浜岡原子力発電所原子炉施設保安規定 変更前後比較表

<p>図3-1 品質マネジメントシステムのプロセス間の相互関係</p>	<p>図3-1 品質マネジメントシステムのプロセス間の相互関係</p>

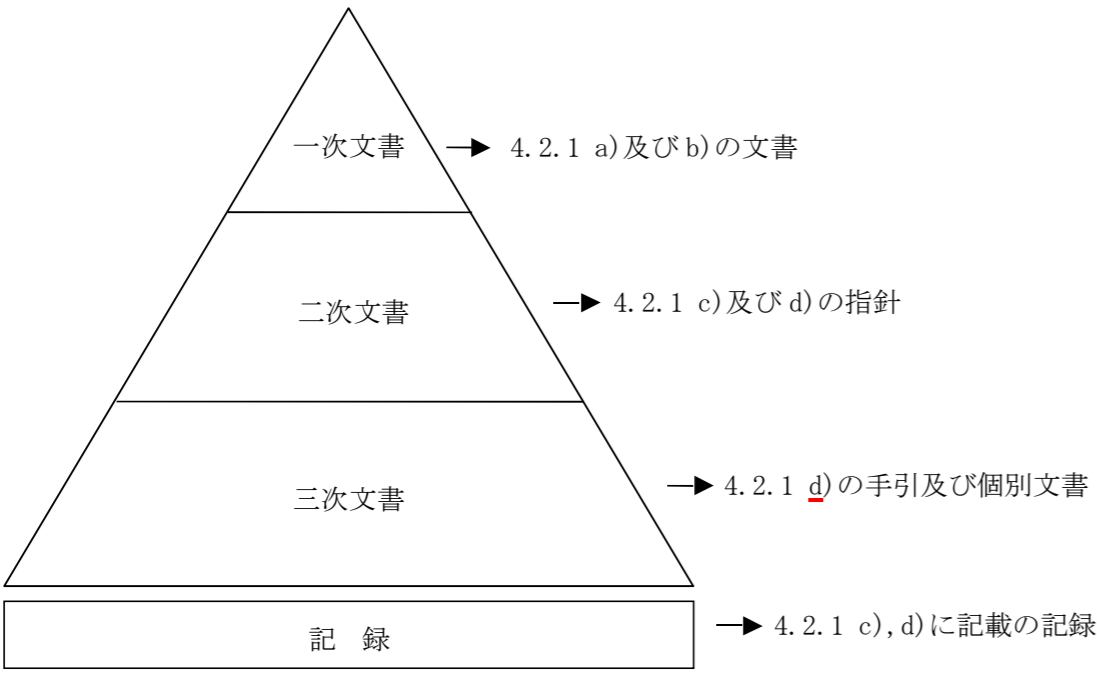
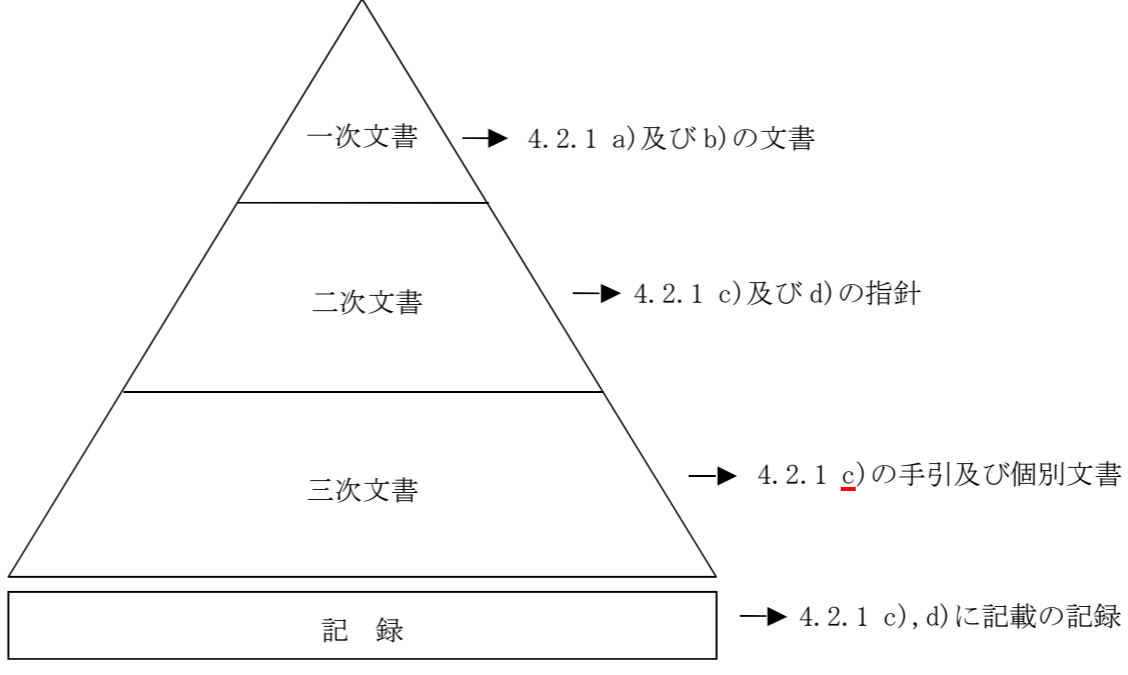
変更前	変更後	備考
<p>内部監査プロセス(8.2.2参照)</p> <p>評価プロセス</p> <p>資源の運用管理プロセス(6参照) 教育・訓練プロセス(6.2参照) 原子力施設管理プロセス(6.3参照) 作業環境管理プロセス(6.4参照)</p> <p>文書・記録管理プロセス(4.2参照)</p> <p>運営管理プロセス(5参照)</p> <p>業務の計画及び実施プロセス(7参照)</p> <p>安全文化醸成活動, 運転管理, 燃料・炉心管理, 放射性廃棄物管理, 放射線管理, 保守管理, 緊急時の措置の各プロセス</p> <p>設計管理プロセス(7.3参照)</p> <p>調達管理プロセス(7.4参照)</p> <p>評価プロセス 監視及び測定, データの分析 (8.2.1, 8.2.3, 8.2.4参照)(8.4参照)</p> <p>改善プロセス 不適合管理, 改善 (8.3参照)(8.5参照)</p>	<p>内部監査プロセス(8.2.2参照)</p> <p>評価プロセス</p> <p>資源の管理プロセス(6参照) 要員の力量確保及び教育訓練プロセス(6.2参照)</p> <p>品質マネジメントシステムの文書化プロセス 品質マニュアル・文書・記録の管理プロセス(4.2参照)</p> <p>運営管理プロセス(5参照)</p> <p>個別業務の計画及び実施プロセス(7参照)</p> <p>安全文化醸成活動, 運転管理, 燃料・炉心管理, 放射性廃棄物管理, 放射線管理, 施設管理, 緊急時の措置の各プロセス</p> <p>設計開発管理プロセス(7.3参照)</p> <p>調達管理プロセス(7.4参照)</p> <p>評価プロセス 監視及び測定, データの分析及び評価 (8.2.1, 8.2.3, 8.2.4参照)(8.4参照)</p> <p>改善プロセス 不適合の管理, 改善 (8.3参照)(8.5参照)</p>	<p>・原子力規制における検査制度の見直しに伴う変更 (品管規則の制定に伴う変更)</p> <p>・原子力規制における検査制度の見直しに伴う変更 (法令改正に伴い、「保守管理」を「施設管理」に変更)</p>
